Zlepšení kvality vod horního povodí řeky Moravy - II. fáze

změnový list č.	Datum předložení	12. 10. 2015
Ev.č.	ZL-149-S-Š-SO 2.002	Datum schválení

Změnový list předkládá:	zhotovitel
Charakter změny:	Práce neobsažené v ZDS xx) Oprava položek dle skutečnosti
Stavba / objekt / úsek:	2. Město Šumperk / SO 2.002 LOKALITA 2 - SÍDLIŠTĚ TEMENICE

ID-149-S-Š-SO 2.002 - lokalita sídliště Temenice - stoka Temenická 3-monol.šachta 1040

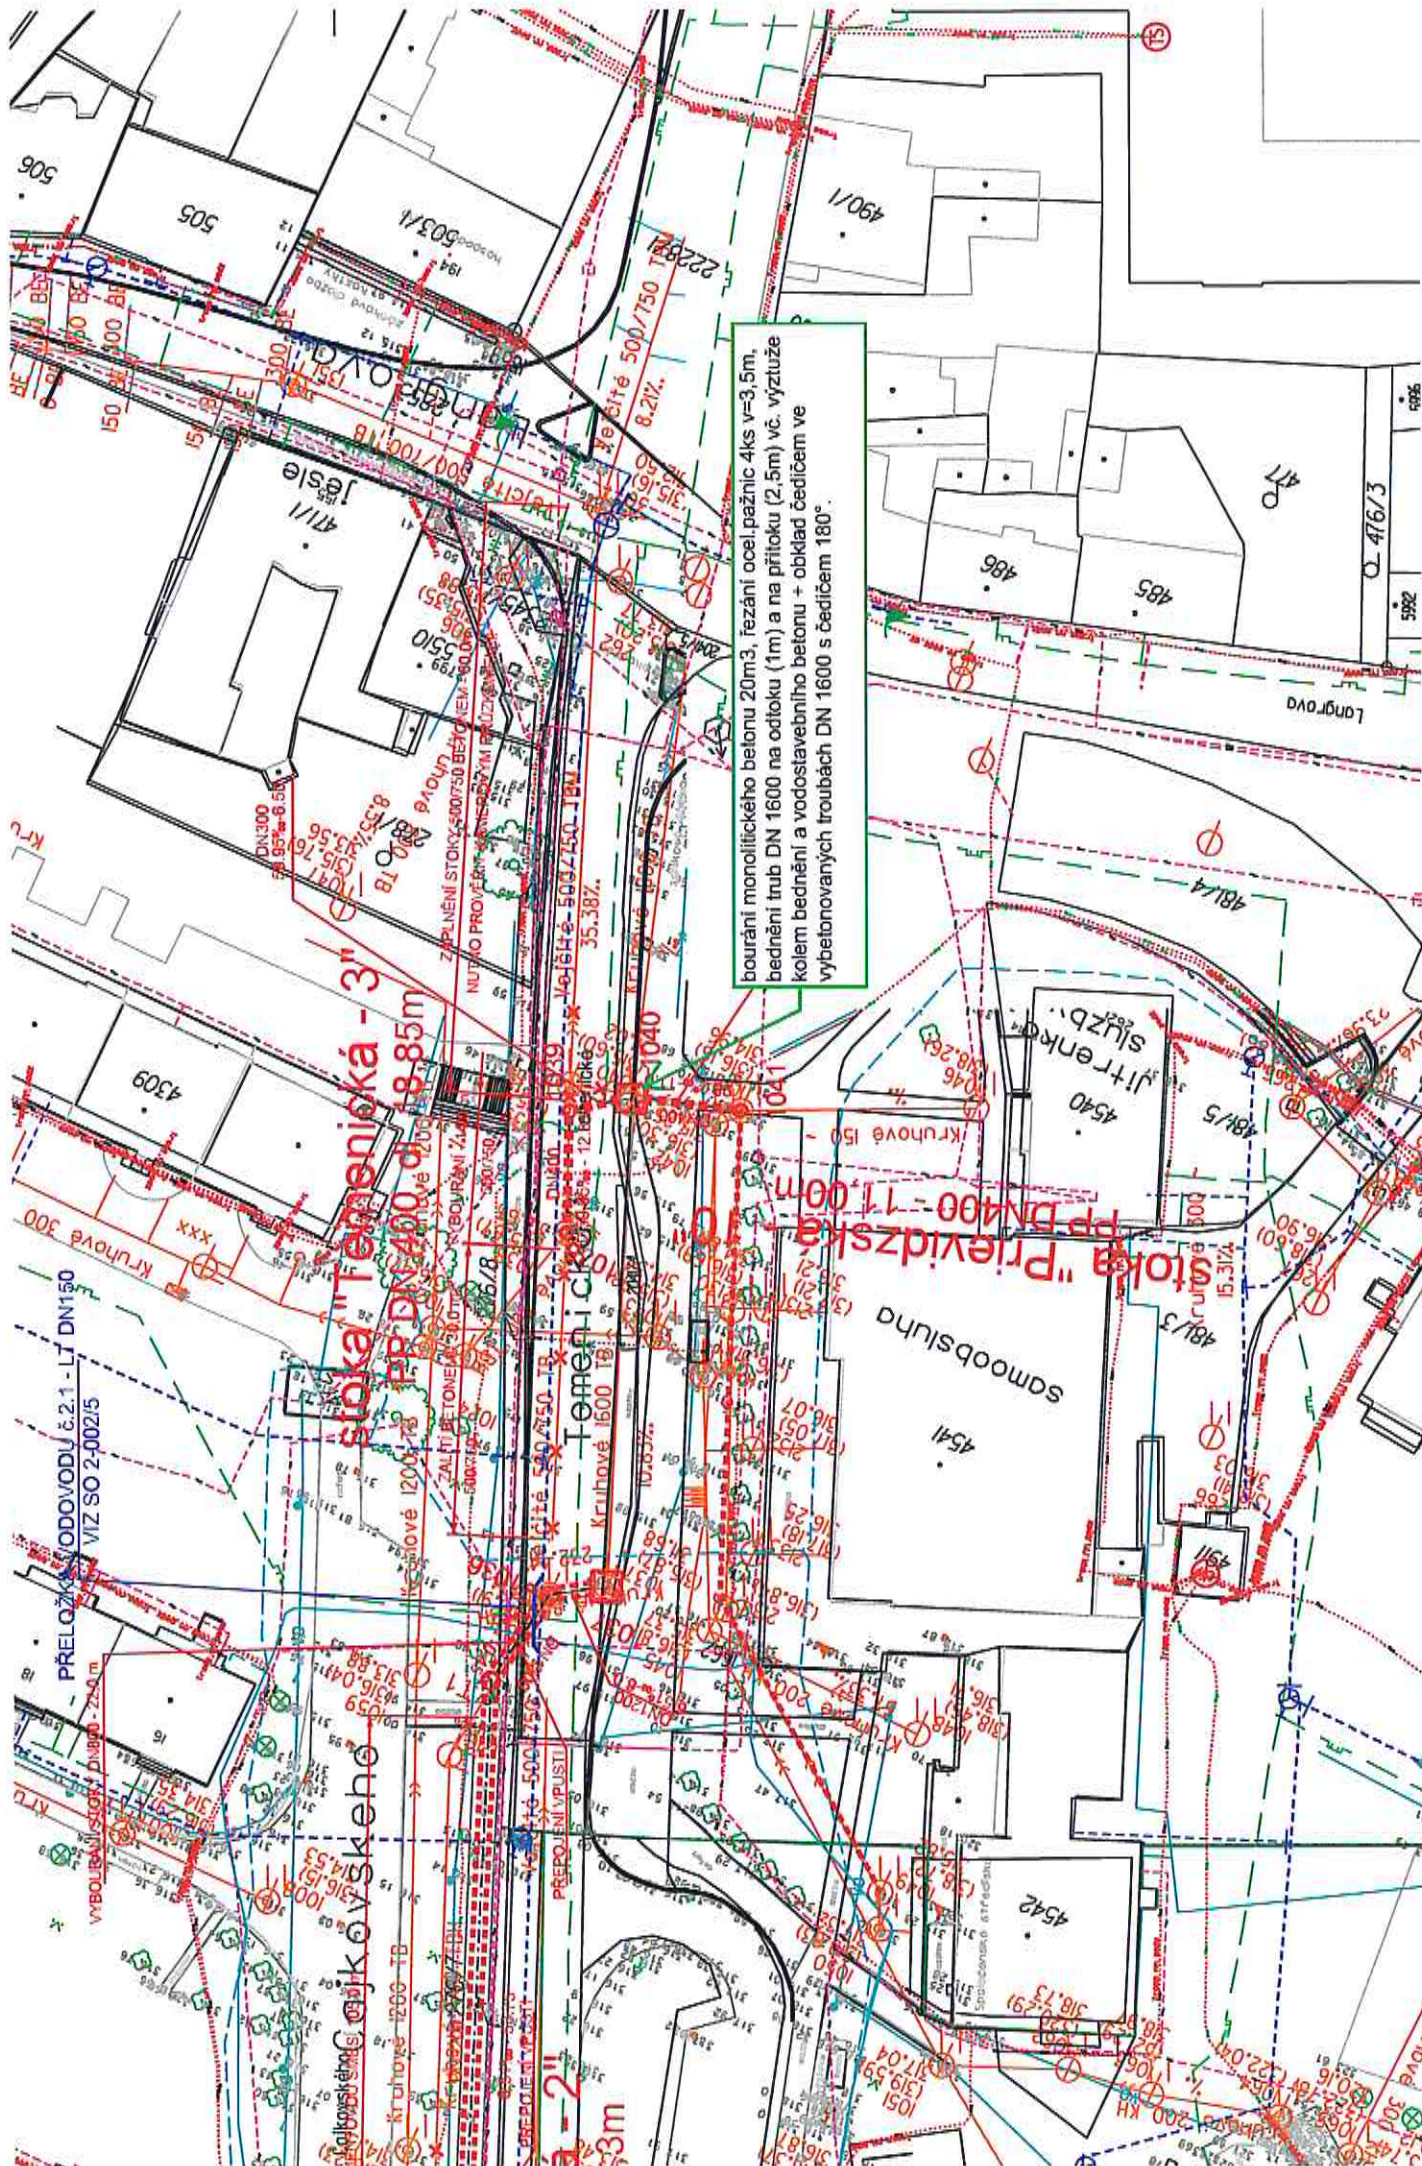
Při demontáži stávající šachty 1040 na stoce Temenická 3 bylo po odkopání zjištěno, že kolem šachty a v místech napojení trub DN 1600 byla konstrukce z monolitického betonu, ve kterém byly navíc zabetonovány ocelové pažnice.

Zhotovitel navrhuje vybourat všechn beton, odstranit ocelové pažnice tak, aby bylo možné postavit novou monolitickou šachtu 1040 vč. propojení trub DN 1600 na přítoku a odtoku.
